Proyecto: ALTERNATIVA A RN38: PUENTE COSTA AZUL – LA CUMBRE -
SECCIÓN COSTA AZUL – COSQUÍN - Progresivas 0+000 a 4+150 y 4+150 a
14+300

En el Nuevo Proyecto Vial por el cual se otorga Licencia Ambiental, existen errores muy graves y groseros, de conceptos y resolutivos.

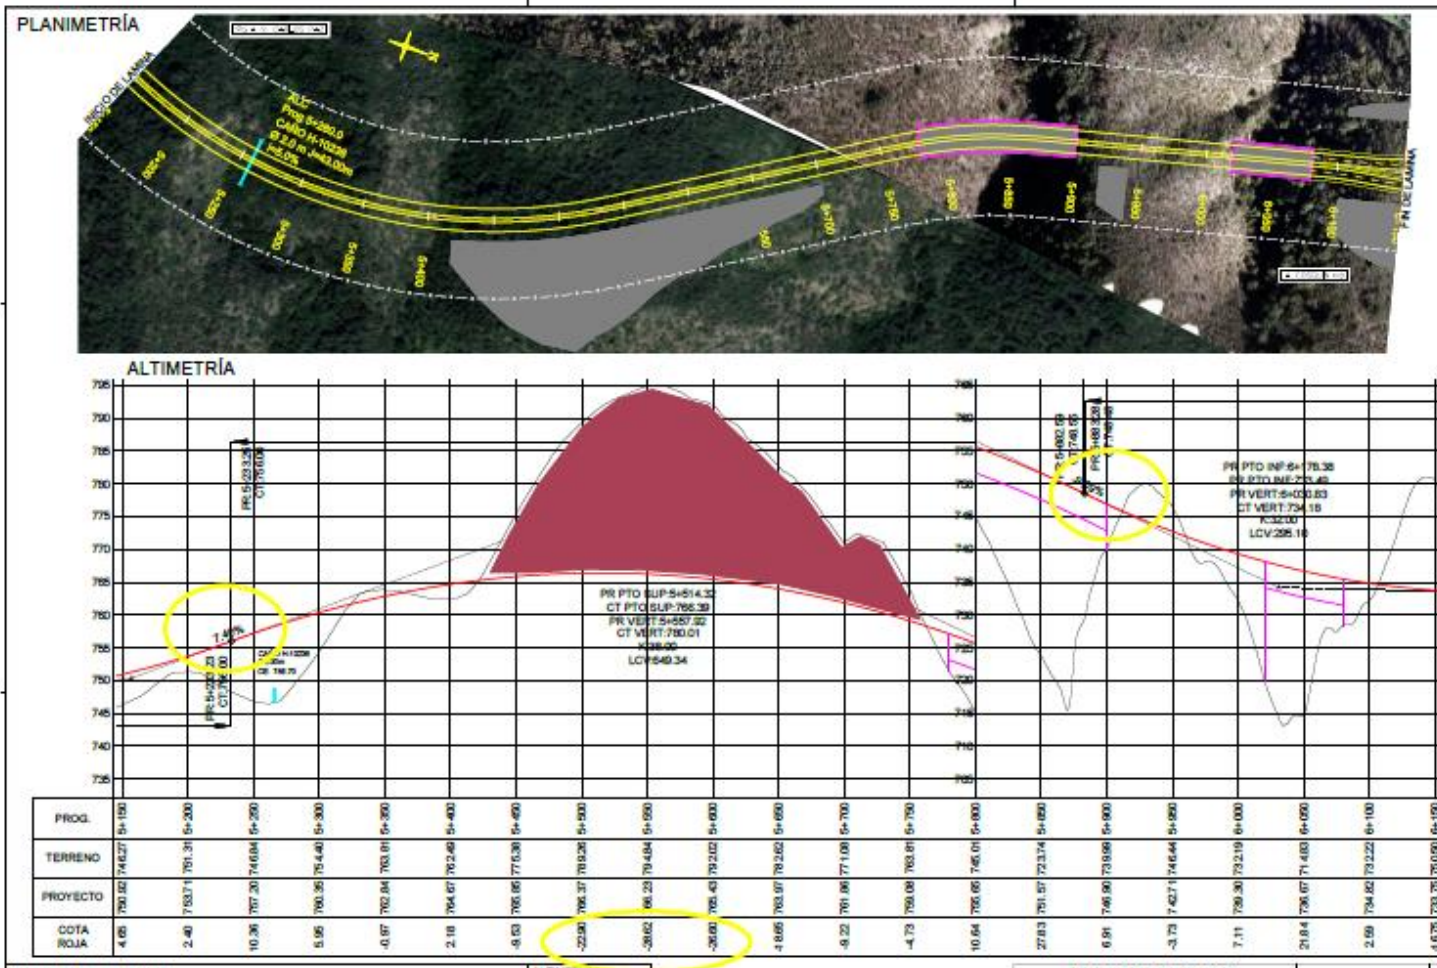
- Se diseña la futura Autovía con una pendiente de ascenso, -la inclinación de la carretera (subida)- superior al 8% (fuera de normativa), muy extensa, demasiado larga, casi 1km (entre 4+400 y 5+400), los vehículos pesados pierden potencia, no pueden subir, se reduce la velocidad de marcha a mínimos de 10 a 15km/hora (extremadamente peligroso en Autovía)

- Camiones de alto tonelaje -45Tn- circularan extremadamente lentos, su velocidad será **inferior a la mínima permitida de 60km/h**, produciendo un altísimo ruido nocturno, exagerada contaminación y transformándose en un peligroso obstáculo casi detenido por su baja velocidad. No se debe olvidar la incorporación a nuestras carreteras de los llamados bi-trenes de 75Tn. Algunos vehículos, con seguridad no podrán terminar de subir !!!
- Al coronar la subida, se comienza a recorrer la pendiente de bajada, cercana al 10%, posee una extrema longitud en descenso, superior a un 1km (totalmente fuera de norma - un cheque en blanco a los accidentes viales en días de escarcha o hielo). Estas deficiencias y errores groseros en el diseño, obliga a los ingenieros luego a colocar carteles en las carreteras del tipo “Cerrado por Humedad y Llovizna Finita”

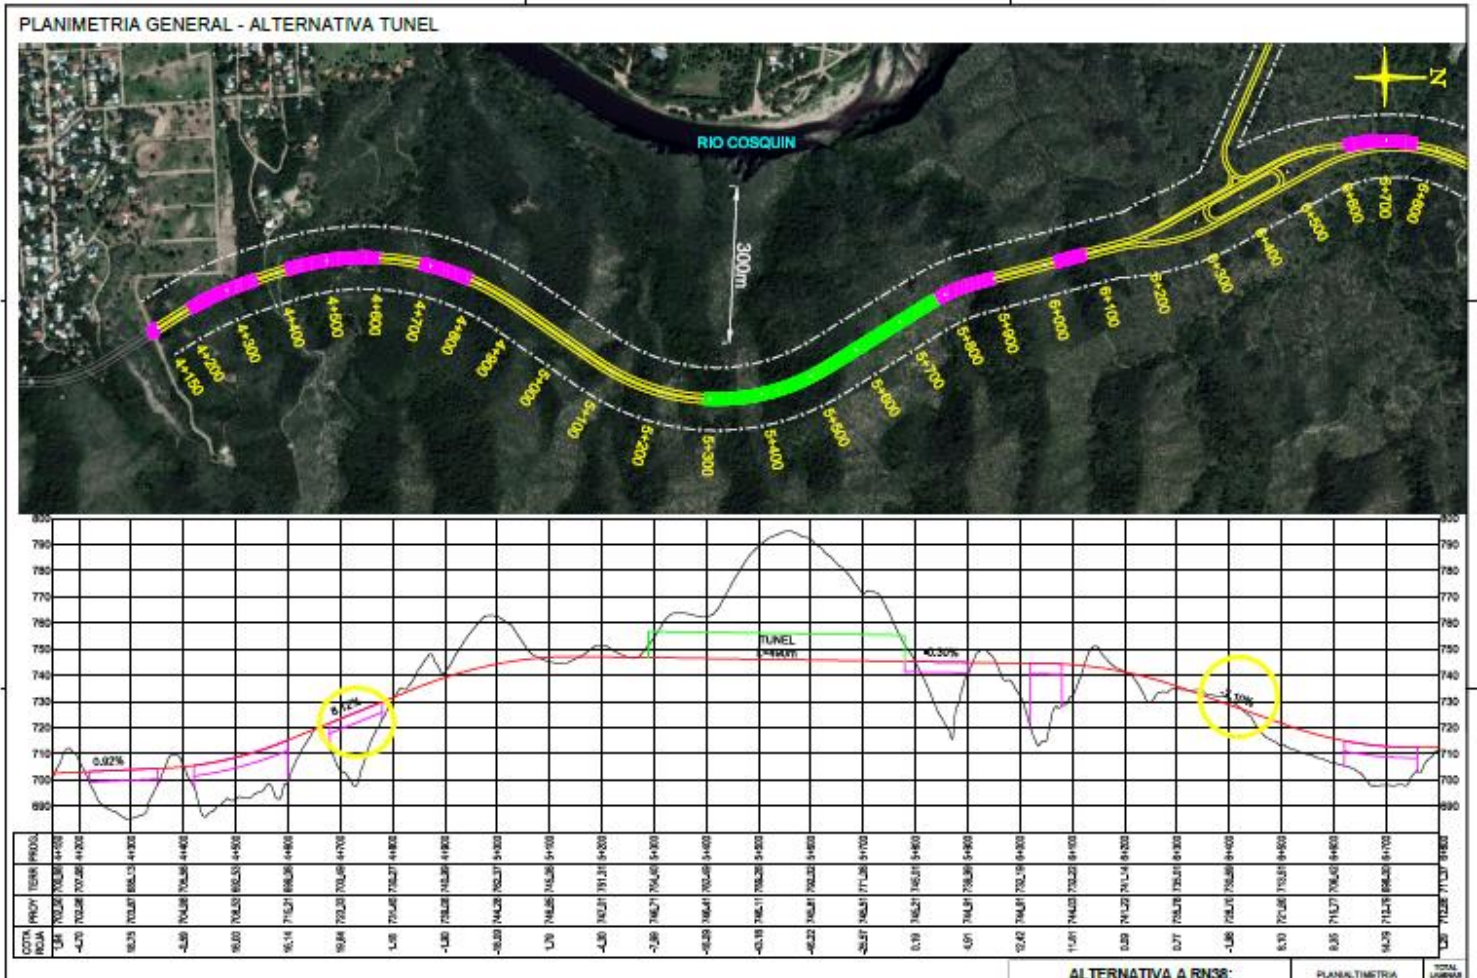
- El croquis indicativo sobre las Barrancas Bermejas, muestra profundidades de desmorte superiores a 25mts, longitudes de desmorte superior a 400mts. A esto se debe agregar los **desmontes “necesarios” para caminos de servicio y obra, no considerados en ningún plano.**

- El bosquejo es muy impreciso y no ofrece aclaración alguna, se puede interpretar que se proponen construir 5 Puentes–, la única documentación existente son pequeños rectángulos de color rosa en el dibujo. Sin planos individuales, referencias, definiciones, ni presupuesto, solo pequeños e insignificantes rectángulos.

- En el siguiente croquis, se encuentra una supuesta alternativa, en la cual aparece una línea verde que dice representar un túnel oculto de 500mts del cual no hay ningún informe, ni documento, ni presupuesto, solo un simple croquis en el Nuevo Proyecto Vial. A esto que parece ser un túnel, por cuestiones de pendiente, tampoco podrán acceder convenientemente vehículos pesados. También tiene Licencia Ambiental.

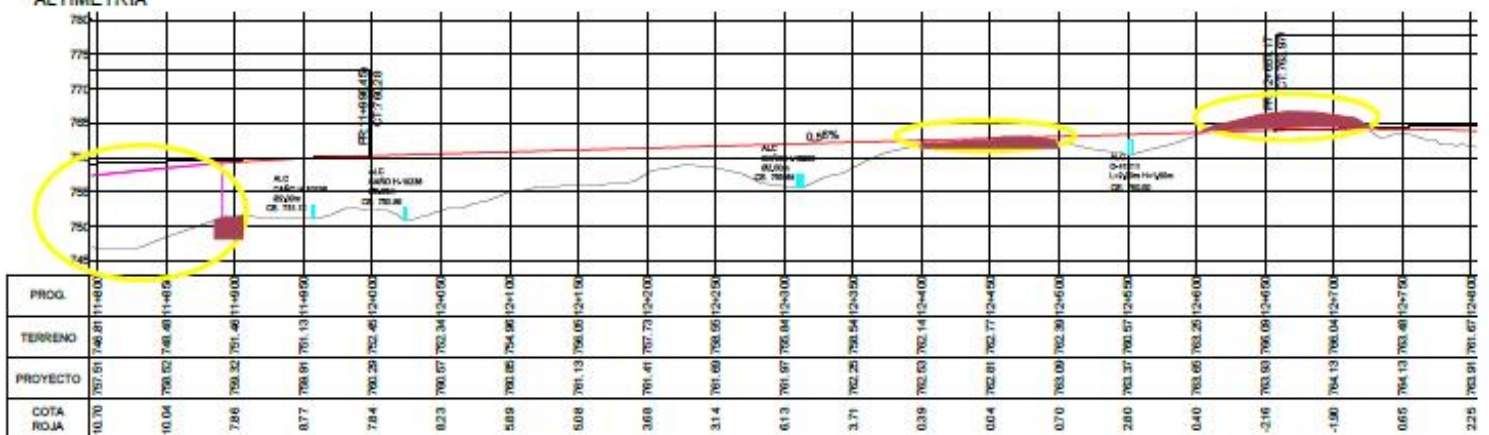
- Se observa en el siguiente boceto que **sobre el ámbito del yacimiento Rodolfo, se realizarán excavaciones profundas** (ejemplo prog. 9+600; 10+400; 11+500 y es especialmente de destacar el **desmonte** entre prog. 12+400 a 12+700 de profundidad superior a los 2.00mts. ya que este lugar, **se trata de zona urbana poblada sobre yacimiento de uranio**, además de otros puntos). El movimiento de suelo sobre el yacimiento Rodolfo según planos se realizará y tendrá más de 2.00mts de profundidad, según relato de los proyectistas no sé toca nada.

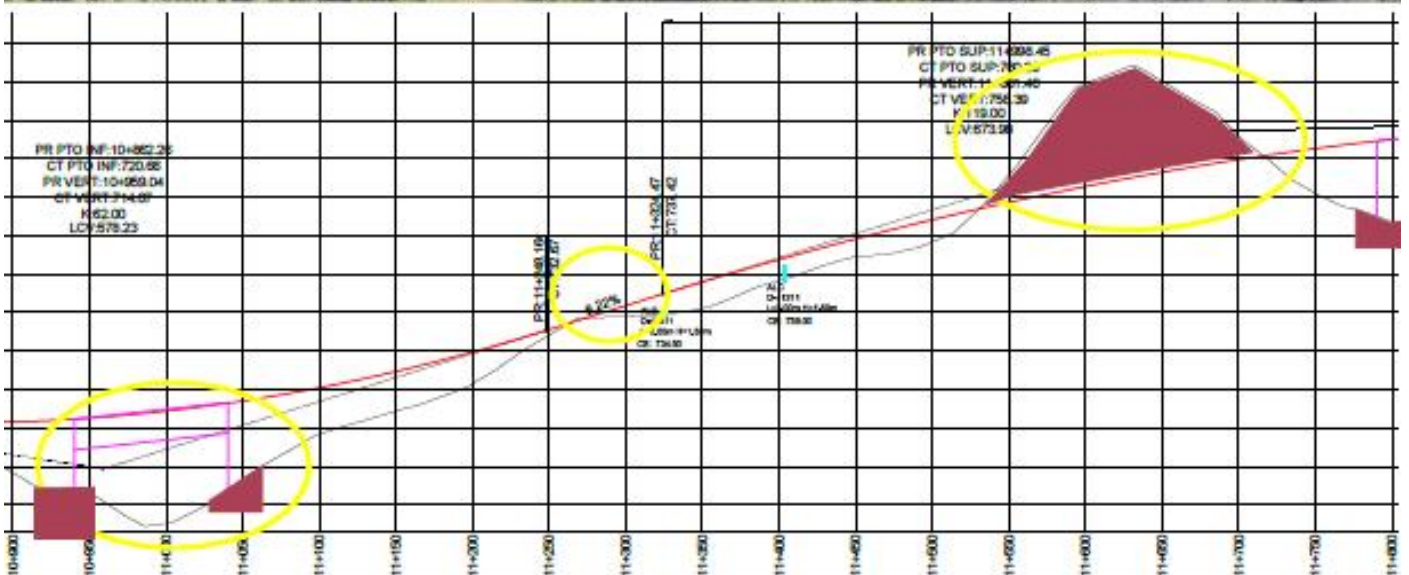
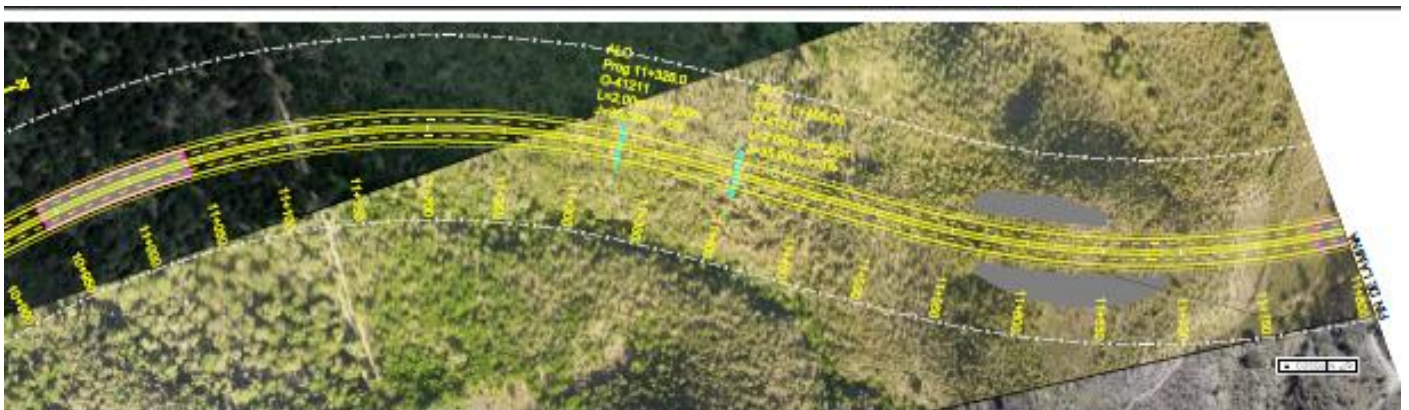
- La siguiente información gráfica, nos dice, que como consecuencia del desplazamiento de la traza, unas 20 a 25 calles del barrio La Mandinga en Cosquín, quedarán literalmente atravesadas por la nueva obra. Para este **"atravesamiento"** no ha sido nada previsto,

nada proyectado, nada pensado que permita la mentada conectividad. Según el “detalle preciso y estudiado presentado en planos”, familias enteras con niños y sus propiedades quedarán aisladas por el resto de los días, del lado Pedemontana, teniendo solamente la posibilidad de realizar pasos clandestinos por sobre la futura Autovía para desplazarse, por ejemplo a la escuela. Este efecto, es llamado dentro del EsIA “efecto de barrera positivo”, una de las razones por la que se otorga Licencia Ambiental al Proyecto Vial.

- Con esta tan conveniente traza, llevada a un lugar tan preciso y estudiado, quedan sepultadas también algunas viviendas en el Barrio La Mandinga, sobre las cuales tampoco existe información técnica que justifique dicha sepultura de viviendas. Es decir, no hay planos de expropiación, este dinero por expropiaciones no está contemplado en presupuesto y no existe documentación en el proyecto que mencione, magnifique y cuantifique esta situación. Hubiese sido de interés que la situación al menos fuese visualizada y mencionada. Los técnicos no pudieron verlo ni medirlo. Se dijo que el material con el cual se realizaría el tapado, sepultura y relleno de esta zona urbana en Cosquín, sería de una calidad excelente y transportado desde lugares especiales.

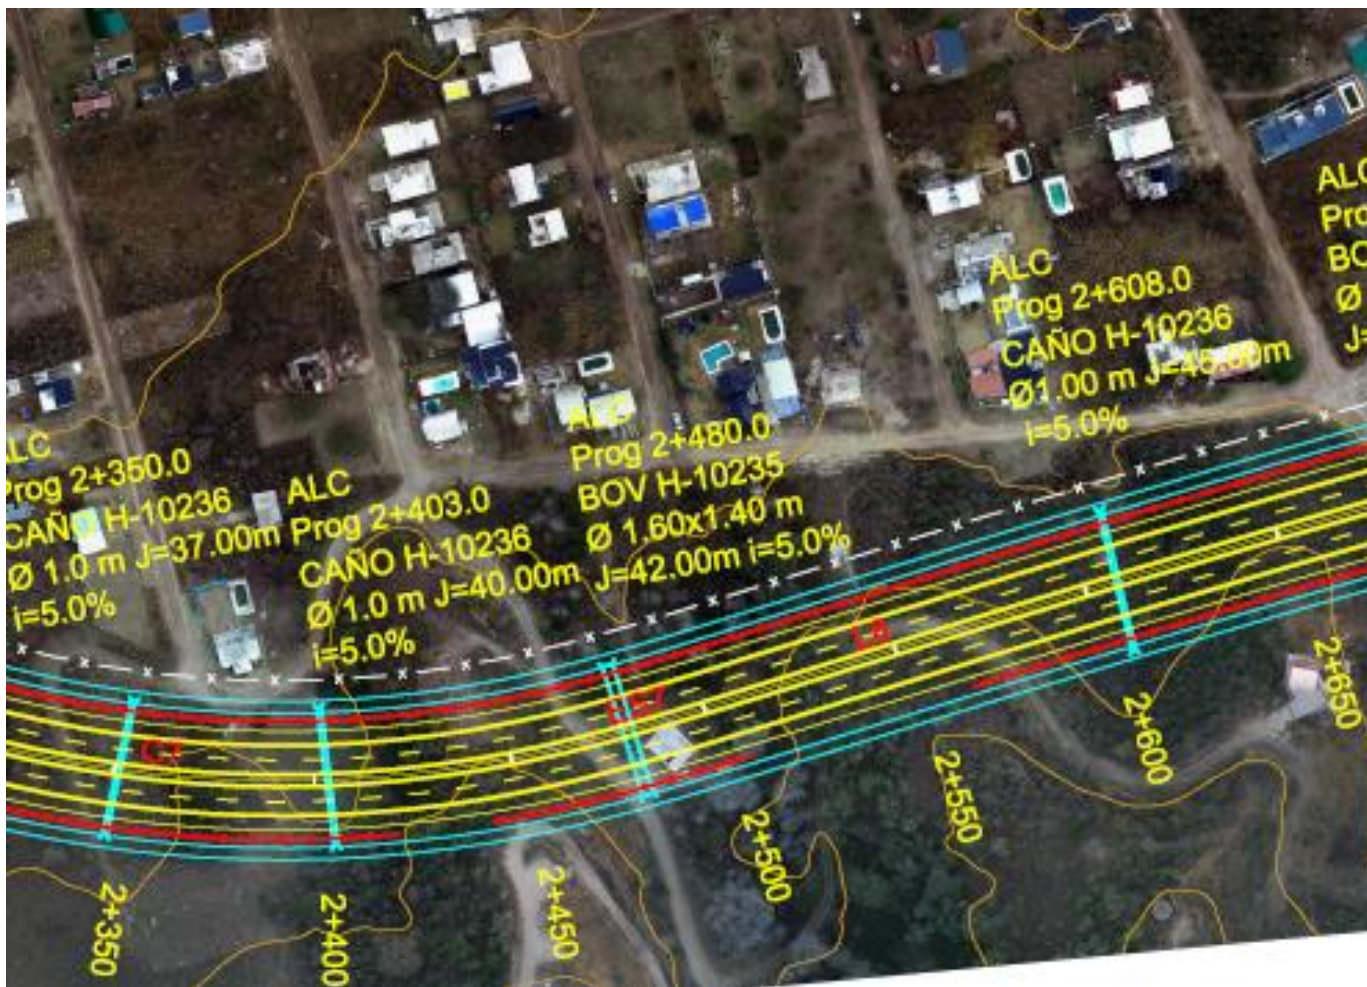
.....es una cosa totalmente diferente a “la simple colocación de un caño mal puesto”, como muestran los bosquejos.

Se presenta un ejemplo fácil de visualizar, donde se muestra el grado de no-resolución y no-funcionalidad que presentan algunas alcantarillas.

Se observan líneas en celeste, que indican la disposición de estas alcantarillas cuyas salidas de agua, apuntan directamente a las viviendas en la zona de San Roque. Los proyectistas argumentan que tendrán al menos 2mts de diámetro, ya se ven algunas bocas, amenazantes desde las Sierras. Algunas de estas alcantarillas transportarán caudales (cantidades de agua) similares y superiores al Río Suquía, al menos una vez en los próximos años de acuerdo a los parámetros de cálculo.

En estos rudimentarios bosquejos, tampoco lo demuestra otra documentación, que obras complementarias (zanjones, piletones, altos muros, paredones, lagunas de retención, empalizadas, pontones, canales no navegables, etc.) serán necesarias realizar para **defender** las viviendas y solucionar las inundaciones a estos vecinos. Situaciones similares aparecen a todo lo largo del proyecto.
